**DIRECTION GÉNÉRALE DE L’ÉVALUATION
ENVIRONNEMENTALE ET STRATÉGIQUE**

**Rapport d’analyse environnementale
pour le projet éolien Des Neiges - Secteur sud sur le territoire
non organisé de Lac-Jacques-Cartier
par Société de projet BVH1, s.e.n.c.**

Dossier 3211-12-242

Le 21 octobre 2024

FIGURE 2 : MODÉLISATION ACTUALISÉE DU CLIMAT SONORE

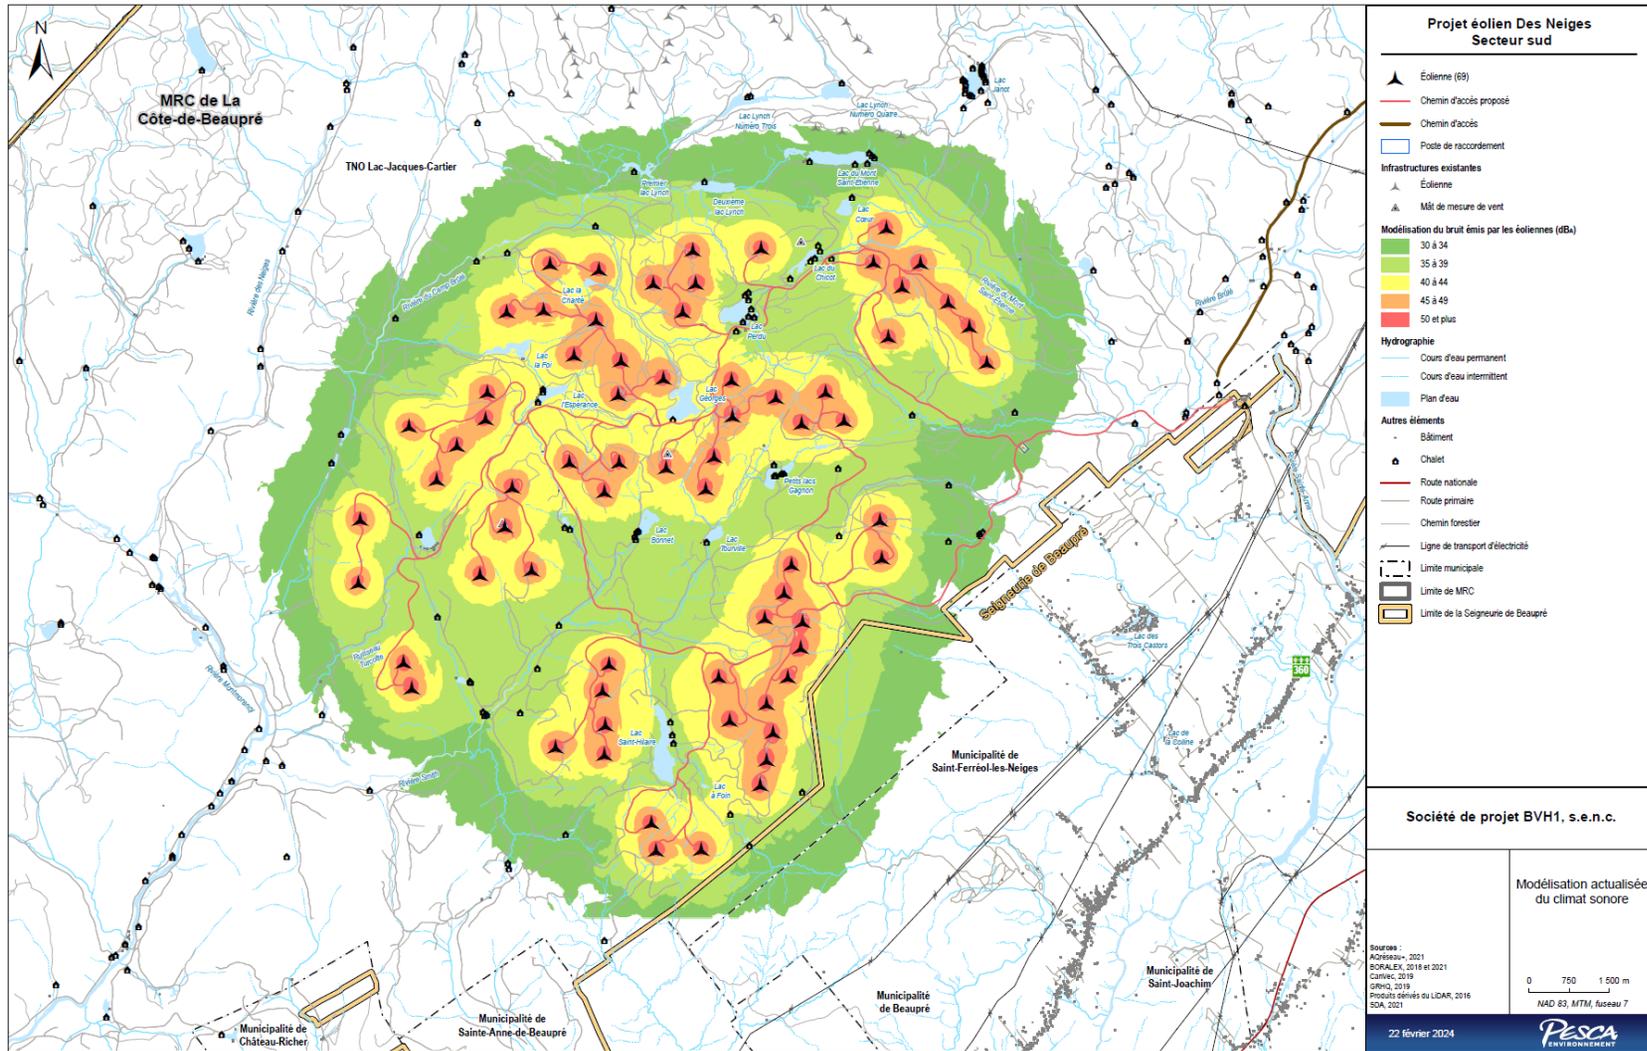
Les niveaux sonores produits par le parc éolien, à un point de réception correspondant à un chalet dans la Seigneurie de Beaupré, seraient comparés aux critères de 55 dBA le jour et 50 dBA la nuit. Ces critères sont ceux associés à la catégorie III selon la Note d'instructions 98-01, en raison de la vocation forestière et du développement éolien des terres du Séminaire de Québec. La modélisation du niveau de bruit réalisée dans le cadre de l'étude d'impact correspond au scénario maximal, c'est-à-dire un facteur d'utilisation de 100 % du parc éolien, donc le fonctionnement de toutes les éoliennes à leur puissance maximale, un vent se dirigeant au récepteur en tout point et des conditions de propagation optimale. Les résultats de la simulation représentent les niveaux sonores à l'extérieur des bâtiments. En se basant sur cette modélisation du climat sonore, aucun récepteur sensible ne se trouve à un niveau sonore supérieur au critère de la Note d'instruction 98-01. La figure 2 montre la dernière simulation sonore selon la configuration du parc de février 2024.

Selon l'initiateur, la contribution des éoliennes à l'augmentation des niveaux de bruit ambiant serait peu importante sur le plan d'un impact cumulatif avec les activités forestières présentes dans le secteur. Dans le secteur du lac du Mont Saint-Étienne, l'impact sonore du projet Secteur sud pourrait s'additionner à celui du parc éolien de la Seigneurie de Beaupré 4 dans le cas de quelques chalets. L'initiateur s'engage à respecter le niveau sonore recommandé à la Note d'instructions 98-01 à ces chalets.
